Særutskrift - Reguleringsplan Mevold syd - 2. gongs høyring og offentlege ettersyn

Reguleringsplan Mevold syd - 2. gongs høyring og offentlege ettersyn

Aukra kommune - detaljregulering - reguleringsplan Mevold syd - fråsegn til offentlig ettersyn (andre gong)

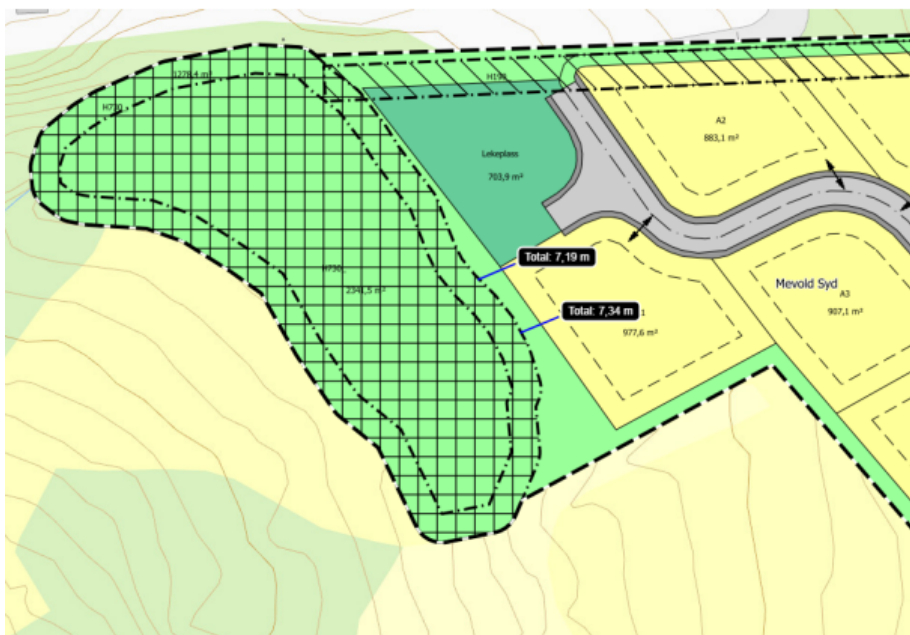
Støyutgreiinga som er lagt ved saka, viser to moglege løysingar for plassering av skjermingstiltak mot støy. Løysing 1 viser støyskjerm/støyvoll helt inntil fylkesveg 662, utanfor plankartet. Løysing 2 viser støyskjerm/støyvoll i plangrensa mellom denne planen og annan plan. Det er ikkje teke stilling til val av løysing.

Løysing 1

Plassering av støyskjerm/støyvoll inntil fylkesvegen kan ikkje aksepterast. Byggverk eller innretningar tett innpå fylkesvegen kan hindre rasjonell brøyting og snøopplag, og vere til klar ulempe for den daglege drifta av vegnettet.

Tryggleikssona til fylkesvegen er eit område utanfor køyrebanen der det ikkje skal vere faremoment som sidehinder, farlege skråningar eller liknande jf. vegnormal N101. Dette for at køyretøy som hamnar utanfor køyrebanen ikkje skal treffe objekt som utgjer stor risiko. Alternativet er heller ikkje i samsvar med gjeldande reguleringsplan og fylkeskommunen kan ikkje gi løyve til at det blir oppført påkøyringsfarlege objekt innanfor sikkerheitssona til vegen.

Tiltaket er også lokalisert på fylkeskommunens eigedom og vi vil heller ikkje som grunneigar tillate at tiltak blir plassert innanfor eigedomen, når dette utfordrar trafikktryggleiken. Løysinga er med andre ord ikkje realiserbar.

Løysing 2

Vi vil ikkje gå kategorisk imot løysing 2, sjølv om også denne dels ligg på fylkeskommunens eigedom. Men løysinga må sikrast godt nok i plankart og føresegnar. Det betyr at støyvollen må kartfestast og føresegnene må sikre at utforming skjer i samråd med vegeigar.

Dersom konstruksjonen er tenkt bygd innanfor tilgrensande reguleringsplan, må Mevold Syd utvidast for å femne alle nødvendige tiltak. I motsett fall vil tiltaket krevje dispensasjon frå naboplanen.
